Dodatek č. 13

Tímto Dodatkem se mění rozsah prací na díle s názvem „**REKONSTRUKCE OBJEKTU Č. P. 200 K. Ú. STRAŠNICE NA ZÁKLADNÍ ŠKOLU PRAHA 10 - STRAŠNICE**“, a to následovně:

Projekt: Rekonstrukce objektu č. p. 200 k.ú. Strašnice na základní školu Praha 10 – Strašnice
Objednatel: Městská část Praha 10
Zhotovitel: „ZŠ Strašnice – OHLA ŽS & SYNER“
Název dokumentu: Změnový list č. 22

Změna vyvolaná / požadovaná: Zhotovitelem / Objednatelem	Číslo změnového listu: 22
Profese / konstrukce: Hrubé podlahy / výkopy	Datum vydání: 11.12.2024
Stavební objekt: 02.1.1 - Podlahy - bourání + nový stav VON - VRN+ON	Název změny: Založení hrubé podlahy gastro 1PP

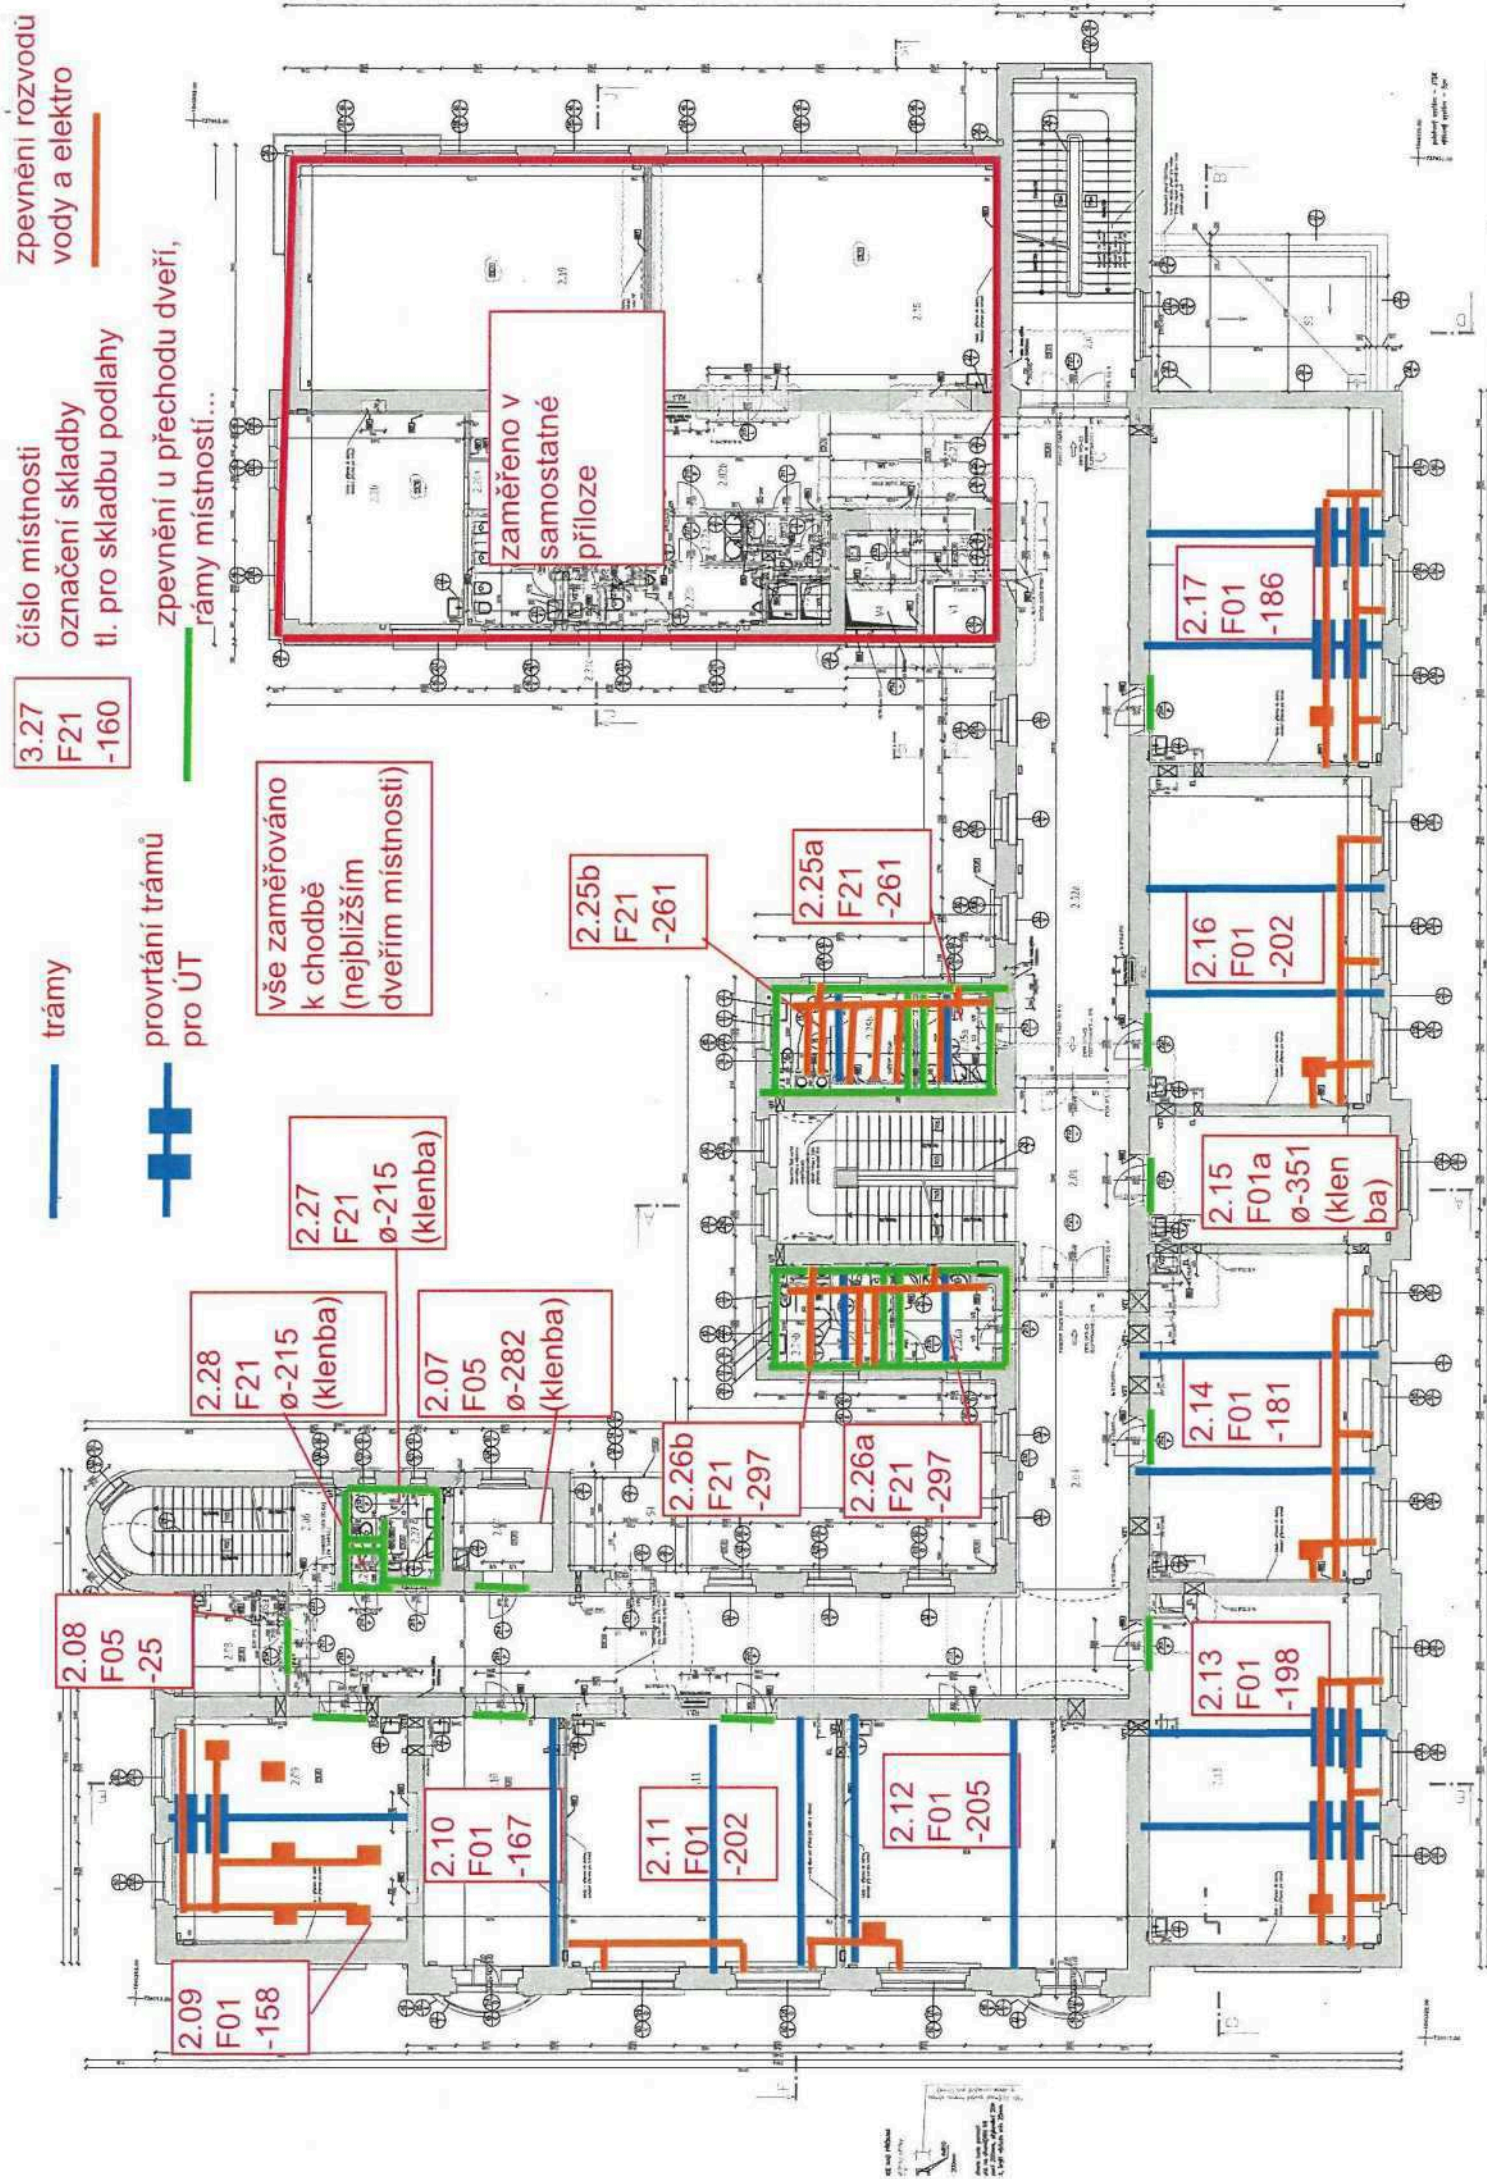
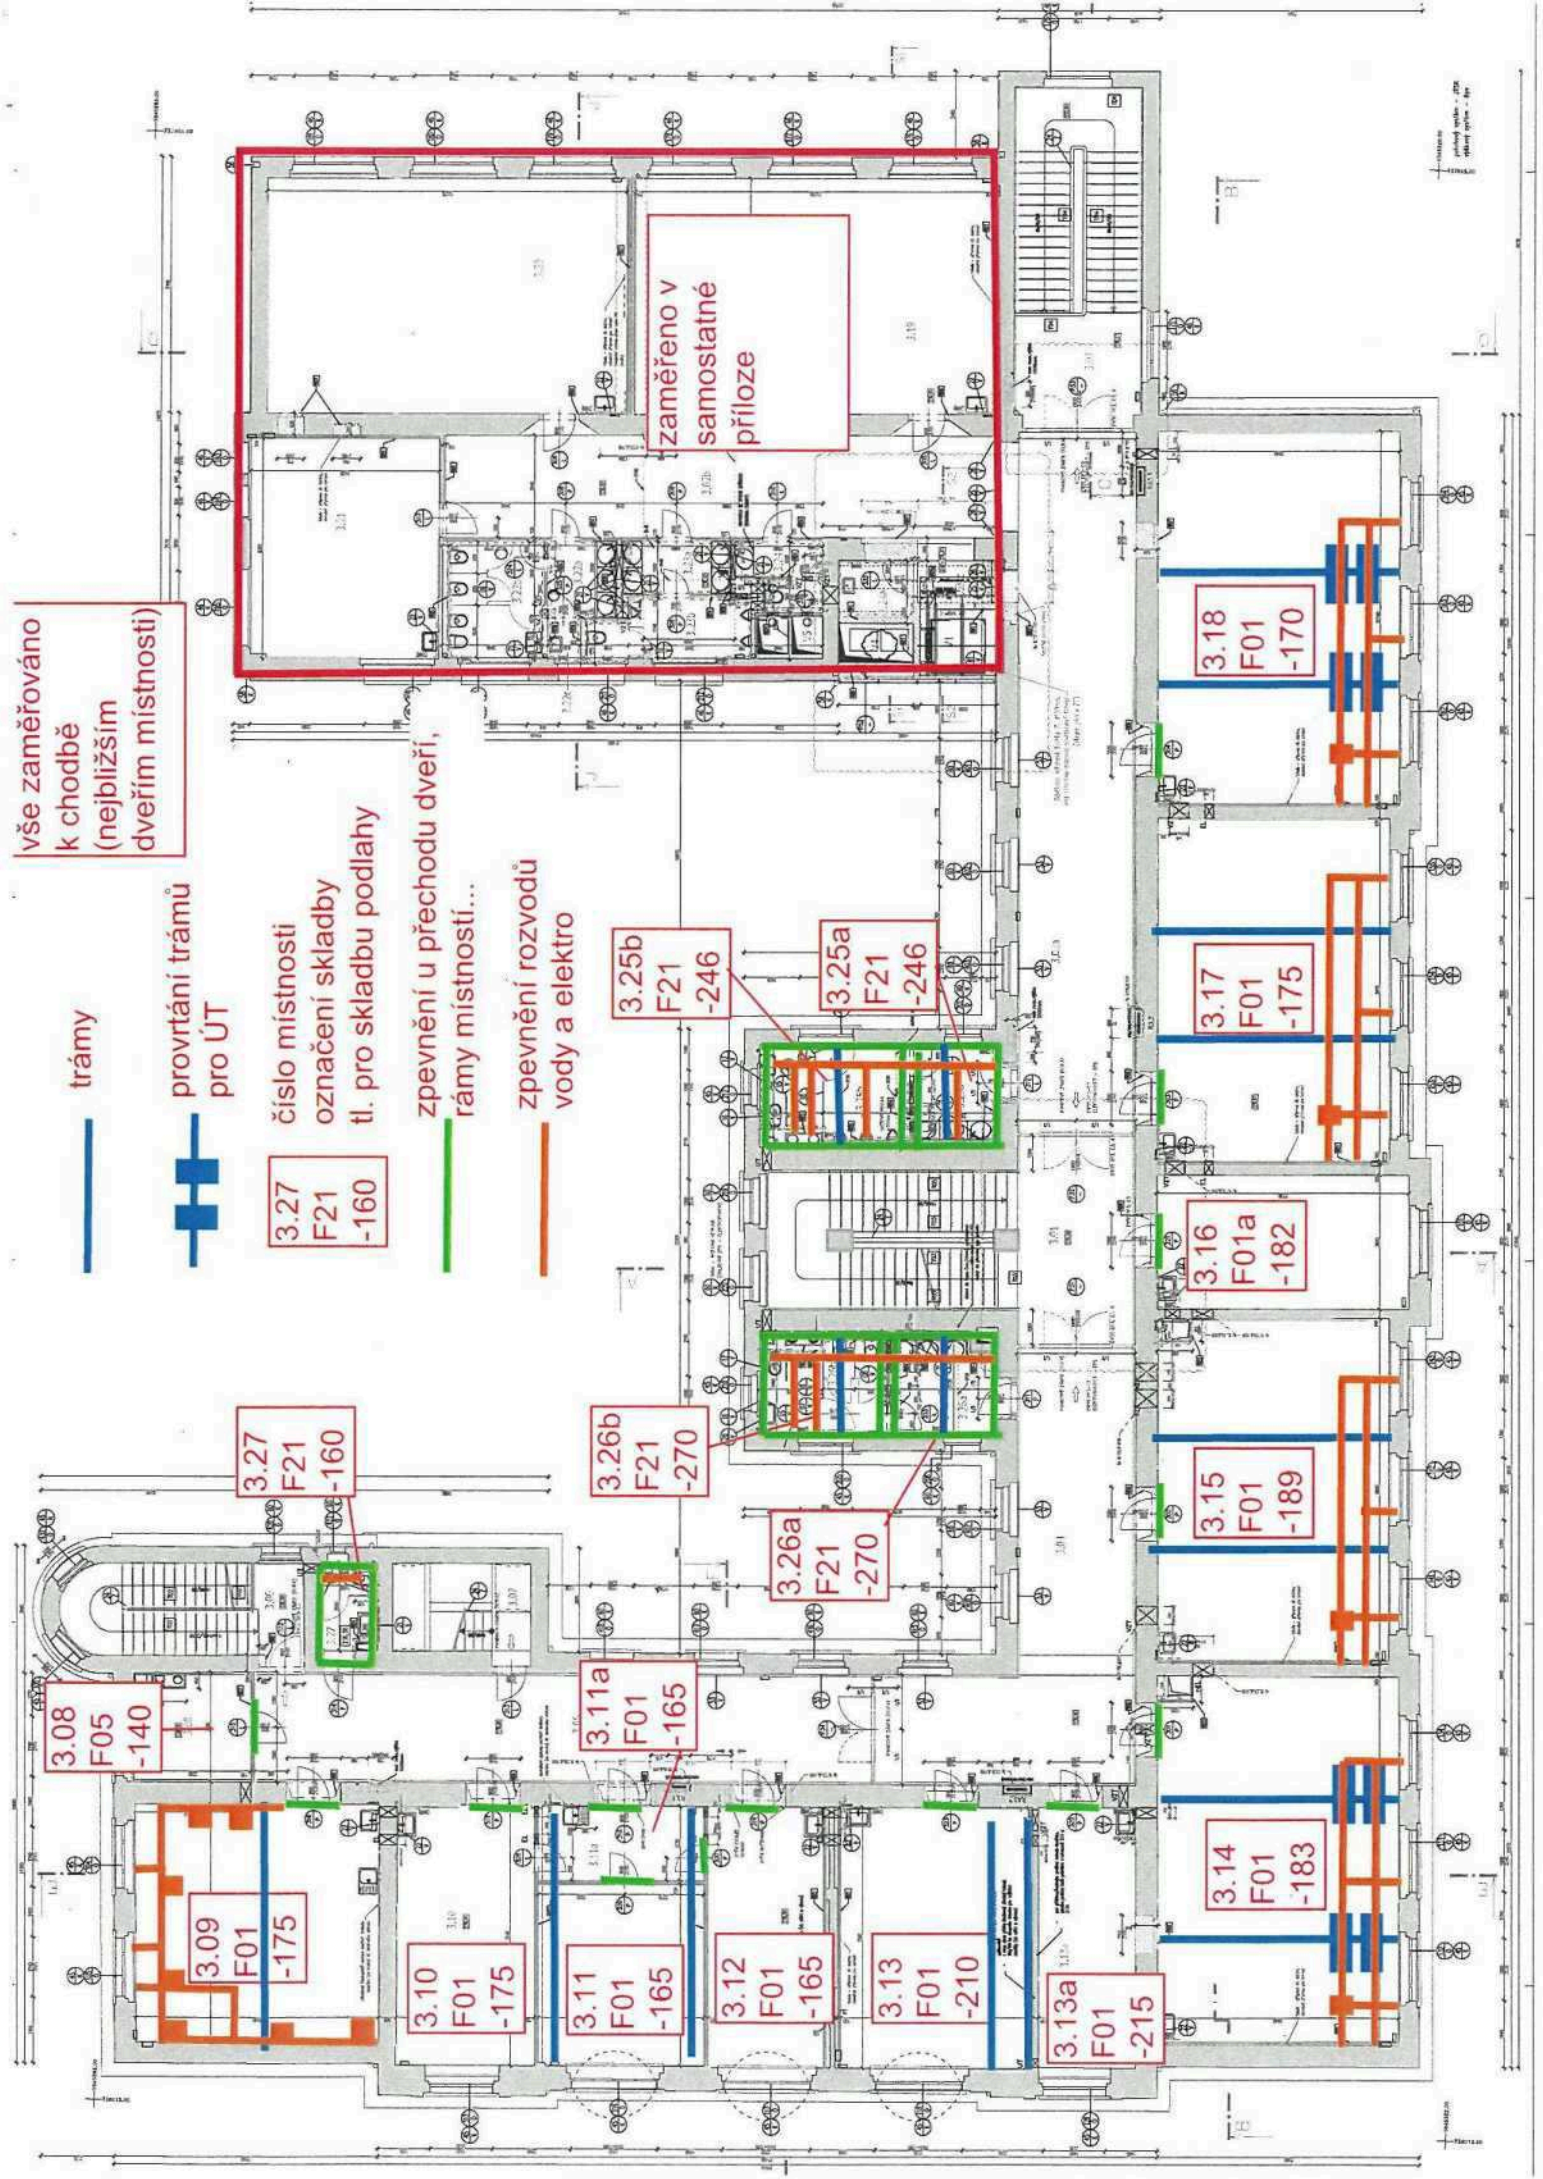
V rámci přípravy stropů pro realizaci hrubých podlah bylo zjištěno, že stávající nosné stropní konstrukce jsou v rozličných výškách vůči finální čisté podlaze. To znamená na každé patro a téměř každou místnost jinou výšku hrubých podlah pomocí násypů a celkové skladby. Samotná aktualizace DPS z roku 2023 toto nedokázala ošetřit. GD provedl zaměření skutečných výšek odhalených konstrukcí, a zjistil rozdílnost tloušťek nových podlah, která je nutná upravit dle skutečnosti. Samotné násypy je možné realizovat max do tloušťky vrstvy 10-100mm. Další hluchý prostor je zapotřebí vyplnit kročejovou izolací z polystyrénu EPS (tl. 50mm) anebo XPS (tl. nad 50mm). Dřevěný záklop stropů byl ve spárách desek zapěněn a přeložen geotextilií, pro zabránění propadu násypu stropem.

Zaměření skutečnosti je dle stávající finální skladby na chodbě, která sama o sobě oplývá křivostí v rámci celého objektu cca +/-40mm.

Dodatečně je nutno vyvrtat prostupy do ocelových I profilů stropů na 2 a 3NP pro propojení ÚT rozvodů umístěných projektem pod skladbu podlah v místnostech, kde není možné projít rozvody nad I profily (díky rozličných výšek podlah)
